اطلاعیه فنی - تعمیراتی

شماره: ۵۸-۱۳۹۱

عنوان: احتمال خاموش شدن خودرو بر اثر تماس سیم سنسور اکسیژن دوم با اگزوز نوع خودرو: تندر ۹۰

بست دسته سیم روی گیربکس

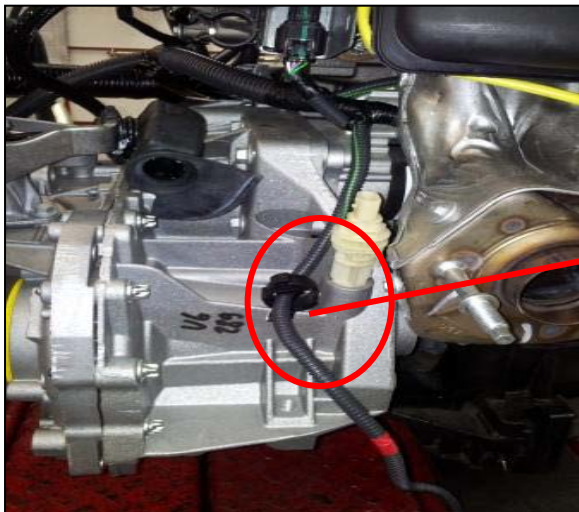
۲- مطابق تصاویر زیر سیم سنسور اکسیژن دوم به وسیله ۳ عدد بست مهار شده است لذا در صورت مراجعه خودرو با سطح آلاینده‌گی EuroIV لازم است وضعیت قرار گرفتن سیم در بست ها بررسی شده و در صورت عدم وجود بست ابتدا کل سیم از لحاظ سوختگی کنترل و در صورت مشاهده سوختگی دسته سیم موتور تعویض گردد و در صورت عدم مشاهده سوختگی فقط نسبت به نصب بست ها به شماره فنی ۰۲۵۲۴۱۲۳ و قرار دادن دسته سیم در آنها اقدام شود.

نمونه ای از آسیب وارد شده به دسته سیم در اثر تماس با اگزوز

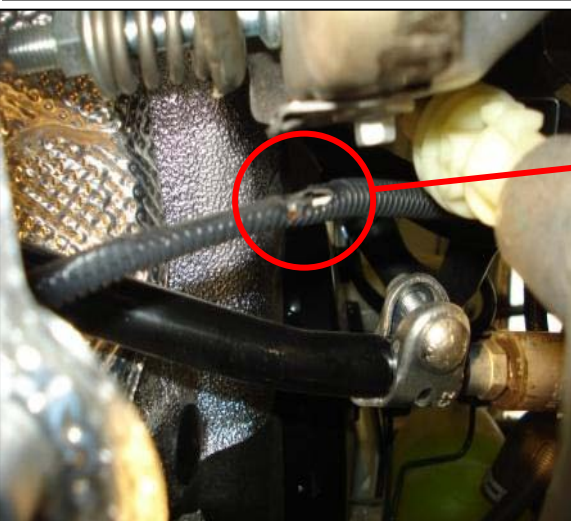
بدینوسیله به اطلاع نمایندگان مجاز پایلوت تندر ۹۰ می رساند با توجه به تغییرات مهندسی انجام شده به واسطه ارتقاء سطح آلاینده‌گی خودروهای تندر ۹۰ از EuroIII به EuroIV و افزودن سنسور اکسیژن دوم بعد از کاتالیست کانورتور، اخیراً مشاهده شده است به دلیل عدم نصب یکی از بست های دسته سیم متصل به سنسور دوم، دسته سیم با اگزوز برخورد کرده و به دلیل حرارت ناشی از اگزوز ذوب شده و موجب اتصال کوتاه و سوختن فیوز ۲۵ آمپر F2 واقع در جعبه فیوز داخل موتور و به طبع آن خاموش شدن خودرو می شود. با توجه به اهمیت موضوع از لحاظ ایمنی خواهشمند است کلیه خودروهای EuroIV که به نمایندگی مراجعه می نمایند مطابق دستورالعمل زیربررسی گردند:

فیوز ۲۵ آمپر واقع در جعبه فیوز داخل محفظه موتور

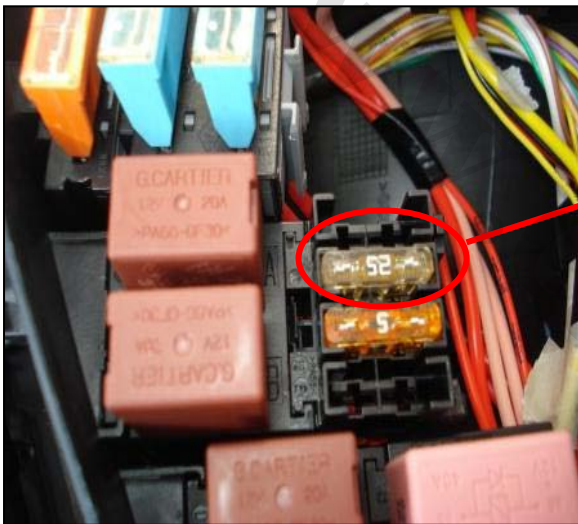
۳- در صورت مراجعه خودرو با ایراد خاموش شدن ناگهانی موتور و روشن نشدن آن و مشاهده سوختن فیوز ۲۵ آمپر جعبه فیوز واقع در محفظه موتور، موارد فوق بهدقت بررسی و نسبت به رفع ایراد خودرو اقدام نمایید.

نکته: در صورت نیاز به تعویض دسته سیم موتور لازم است دسته سیم متناسب با خودرو از طریق تطابق شماره شاسی با شماره های فنی موجود در کاتالوگ الکترونیکی قطعات (EPC) انتخاب گردد.
